IRE-DS.7011.6.2022.EK

Dotyczy zadania: **przebudowy ul. Wyspiańskiego i skrzyżowania ul. Wyspiańskiego, X. Dunikowskiego i Kłodnickiej w ramach zadania: „Organizacja ruchu na ul. Wyspiańskiego i skrzyżowaniu ul. Wyspiańskiego, X. Dunikowskiego i Kłodnickiej”**

Fwd: przebudowa ul. Wyspiańskiego

Załącznik:
- mapa poglądowa

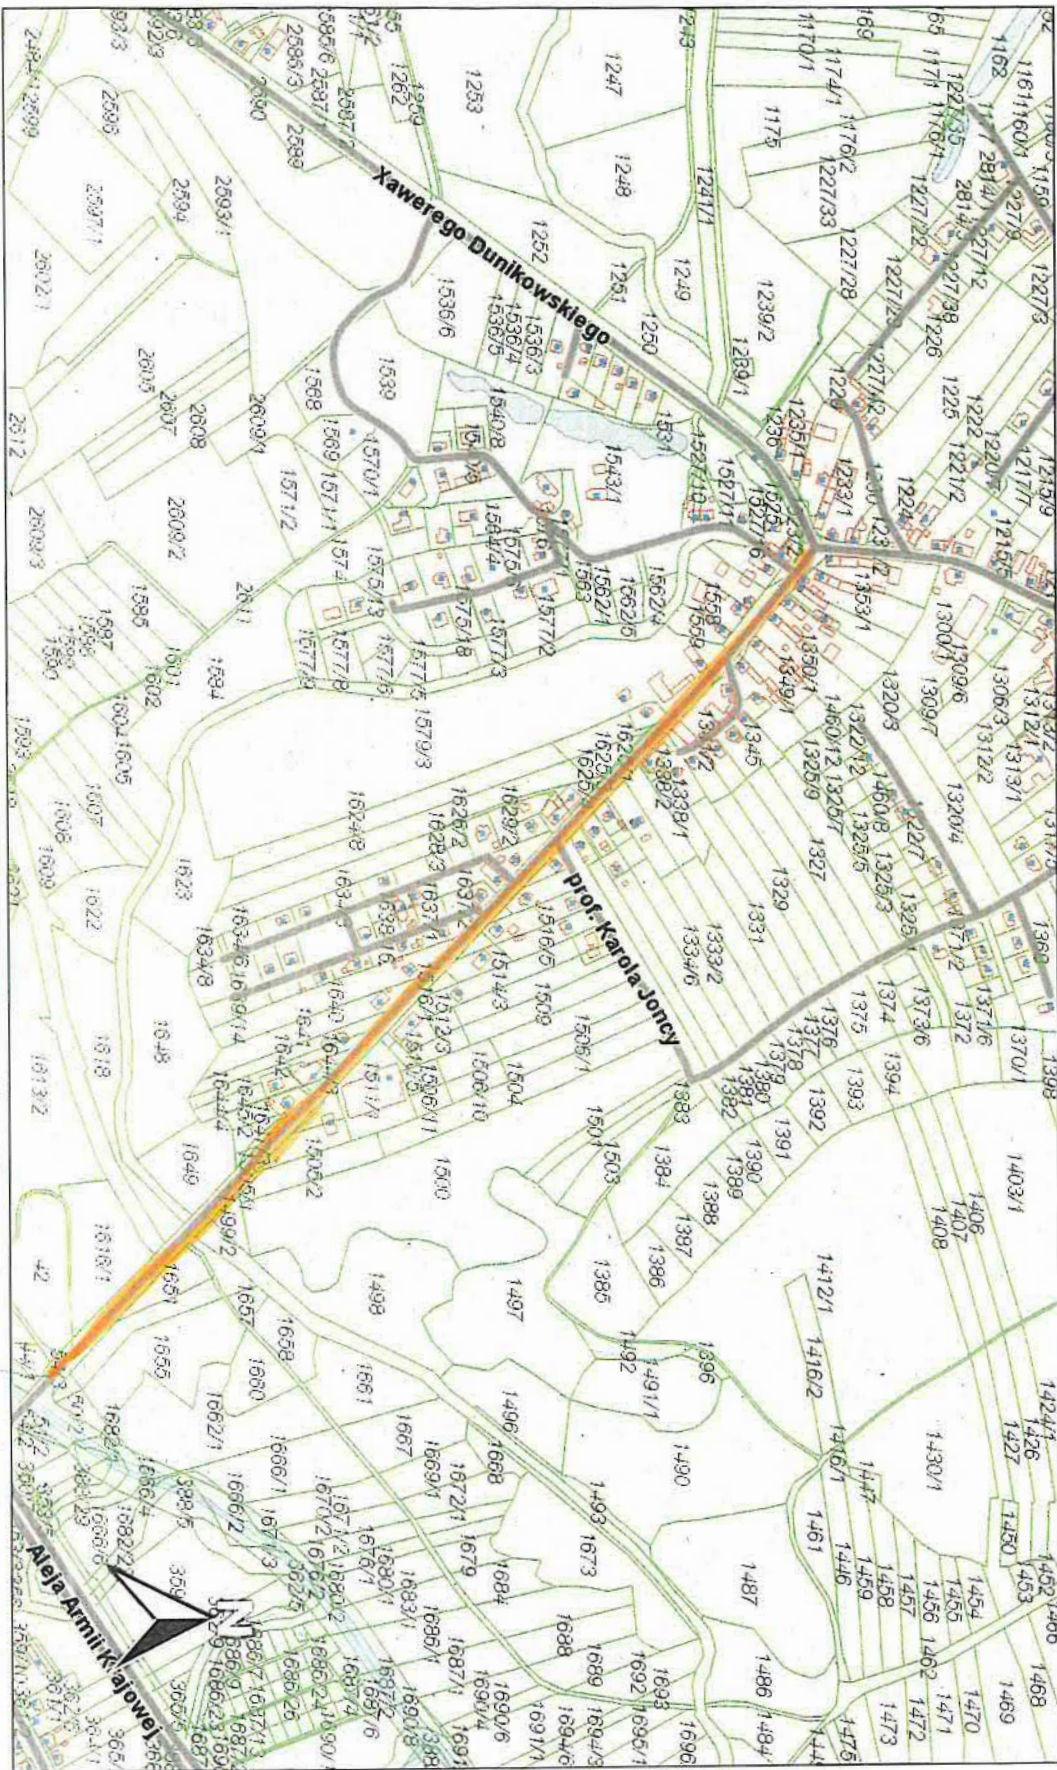
- 1) wykonać przejście dla pieszych na wysokości ul. prof. Karola Jońcy, które może powstać przy założeniu, że będziemy jednak mieli ronda zamiast obecnie sygnalizacji świetlnej;
- 2) wykonać pasy rowerowe wzdłuż ul. Wyspiańskiego w obie strony zachowując istniejące chodniki bez ingerencji w ich poszerzanie w ramach wykonania ścieżek pieszo-rowerowych;
- 3) wykonać rondo na skrzyżowaniu ulic Klodnickiej/Dunikowskiego/Wyspiańskiego;
- 4) jeśli pozostanie sygnalizacja świetlna należy zadbać o śluzy rowerowe;
- 5) zwraca się uwagę, aby podczas planowania przebudowy uwzględniać sytuację gdy pojawi się na drodze pojazd uprzywilejowany. Ostatnio karetka pogotowia nie mogła przedostać się z Koźła do Kędzierzyna z powodu wąskiego "gardła" przy wjeździe na most w kierunku ronda.
